Nota van inlichtingen voorselectie Selectieprocedure Kavel 10A2 Sluisbuurt

Van Selectiecommissie Kavel 10A2 Sluisbuurt
Datum 03/07/2025

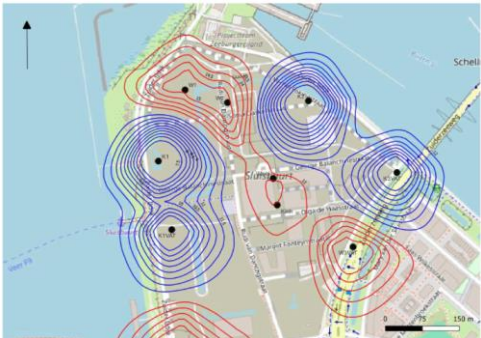
Welke specifieke zones zijn toegewezen in het Bodemenergieplan? Par 1.2 Selectiebrochure, wko	Er zijn geen zones weergegeven in het bodemenergieplan (zie art 7.4). De zonering ontstaat door de bronposities van de doubletten van het beoogde collectieve warmte- en koudenetten in het Noordelijk deel en door de bronposities in het Zuidelijk deel. De concept-zonering van de doubletten in het Noordelijk deel is weergegeven in onderstaande figuur. Dit is een indicatieve zonering en deze kan nog wijzigen. De inpassing van bodemenergiebronnen voor Kavel 10A2 en de doubletten van de twee

collectieve warmte- en koudenetten mogen niet leiden tot onderlinge negatieve interferentie, waarbij de onderstaande figuur het uitgangspunt is.  Figuur: Gecombineerde thermische effecten van de doubletten in het Noordelijk en Zuidelijk deel van de Sluisbuurt (concept juli 2025. Blauwe lijnen zijn koude bronnen, rode lijnen zijn warme bronnen)																		
	Aangezien de kavel geheel bebouwd zal worden is een bodembron (ivm onderhoud) onmogelijk op eigen terrein te realiseren en in de openbare ruimte is niet toegestaan. Welke gedachtes zitten hier achter? Par 1.2 Selectiebrochure, bodembron	Het is niet verplicht om de kavel volledig te bebouwen. De vaste rooilijn geldt alleen bij de zuidelijke gevel en buigt 10 meter de hoek om bij de westelijke gevel. Het overige deel van de westelijke gevel en de noordelijke gevel hebben geen vaste rooilijn.																		
	Wat is de minimale grondwaarde voor een parkeerplek zowel voor (deel)auto en (deel)scooter en voor fietsplekken voor niet wonen? Par. 1.3 Selectiebrochure, grondwaarde parkeerplaatsen
